**RESOLUCIÓN N°72/2025**

RECHAZO EXPEDIENTE N°9415

- Ingreso de Solicitud De Regularización (Permiso y Recepción Definitiva) Vivienda cuyos recintos habitables incluidos baño y cocina no excedan de 90 m<sup>2</sup>, de hasta 1000 UF, acogida al Título I de la Ley N°20.898, Expediente N° 9415 de fecha de ingreso **07 de enero de 2025** de la propiedad ubicada en **Los Naranjos N°259, Rol SII 367-8**, propiedad de [REDACTED] y patrocinado por el profesional [REDACTED]

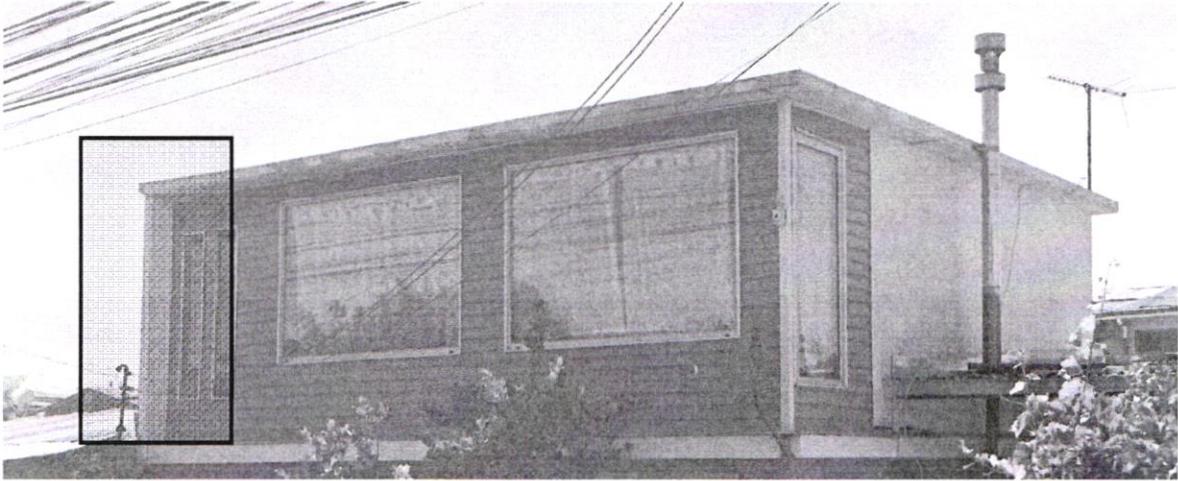
- Indicar muro de adosamiento con su porcentaje de adosamiento y con su respectiva resistencia al fuego en ampliación construida, en toda el área de adosamiento deberá construirse en el deslinde un muro de adosamiento con una **altura mínima de 2,0 m** y con una **resistencia mínima al fuego de F-60**, Además, el adosamiento deberá contemplar un sistema de evacuación de aguas lluvia que no afecte a los predios vecinos indicando también porcentaje de adosamiento. (Ordenanza General de Urbanismo y Construcción Art.2.6.2.).

En relación con lo anteriormente descrito no se contempla un muro cortafuego debidamente ejecutado ya que este muro se visualiza solo en el segundo piso y tampoco se observa en la realidad en el deslinde norte, por lo que no cumple con la normativa de habitabilidad, seguridad y estabilidad, por lo que tampoco representa a la realidad de la vivienda. (Corte B-B), (Elevación poniente).

Como también se observa en los planos, se observa graficado sobre el muro medianero, haciendo uso de este muro que es compartido con el vecino y no utilizando su terreno para la ampliación.

- Edificaciones adosadas al deslinde, el muro de adosamiento deberá llegar hasta la cubierta del cuerpo adosado con resistencia al fuego F-60. Además, el adosamiento deberá contemplar un sistema de evacuación de aguas lluvia que no afecte a los predios vecinos. (Artículo 1° de la ley N°20.898). (Deslinde norte).
- Se requiere graficar porcentaje de pendiente en techumbre y bajadas de aguas lluvias (BALL) en planta de techumbre y elevaciones (Artículo 1° de la ley N°20.898).

- Como se puede observar en el deslinde norte no presenta el muro cortafuego como lo indica en los planos por lo cual no se podría acoger al Art.20.898.
